04 de setiembre de 2019  
DVM-A-DIEE-DGPE-2777-2019

Según lo indicado en el correo del 02 de setiembre de 2019, acerca del presupuesto revisado actualizado 2019 del procedimiento de contratación administrativa del Liceo **Santísima Trinidad** código **6512**, se indica lo siguiente:

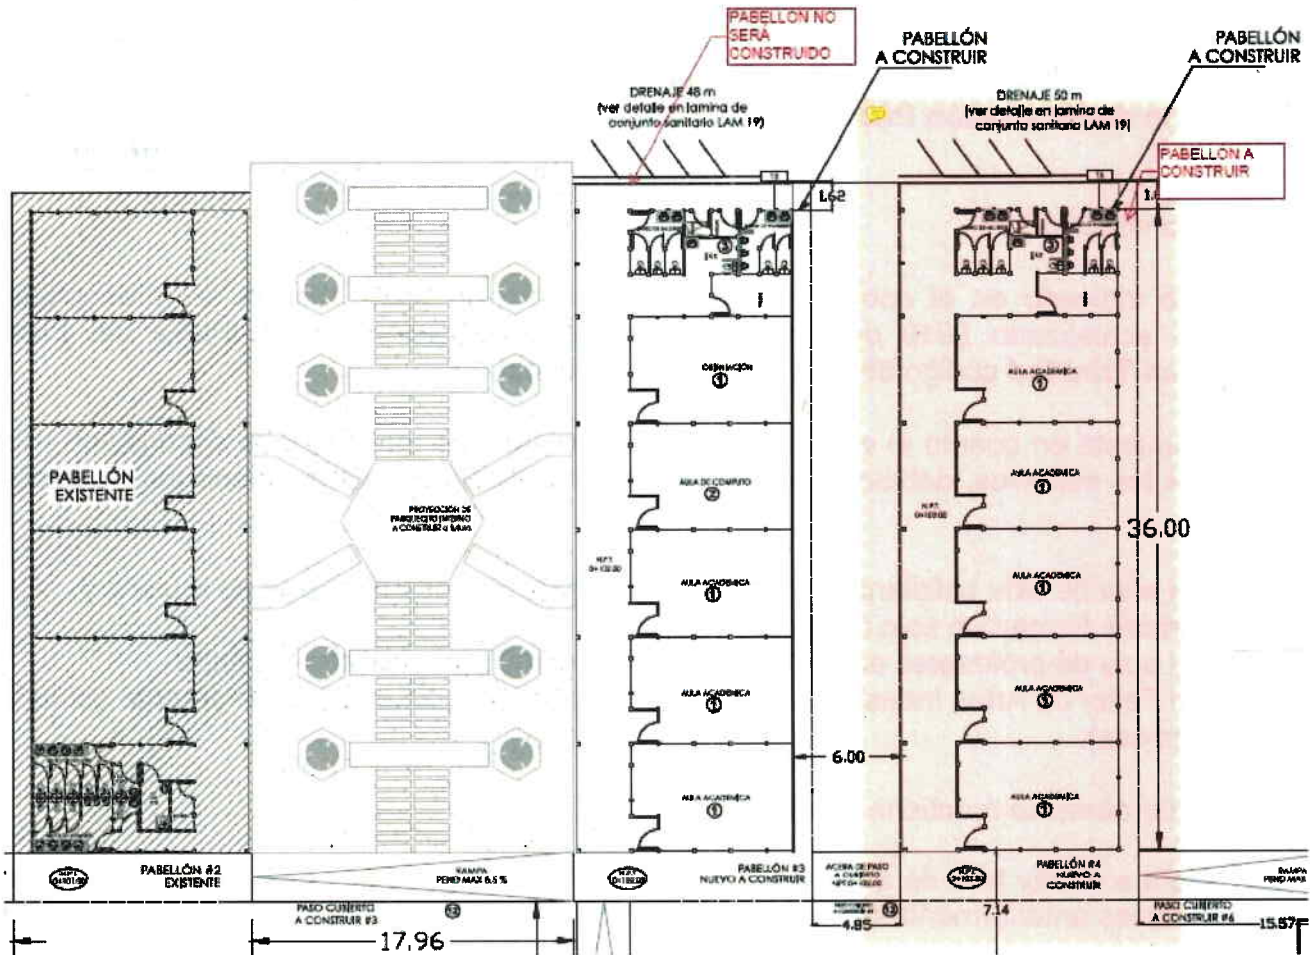
Respecto al pabellón, la inconsistencia está en la lámina arquitectónica # 2 pero si revisas la lámina 5 que es la que contiene el detalle de lo que se va a construir este si es correcta, a saber: 4 aulas aisladas y un aula adosada y una batería de servicios sanitarios de 90m<sup>2</sup>.
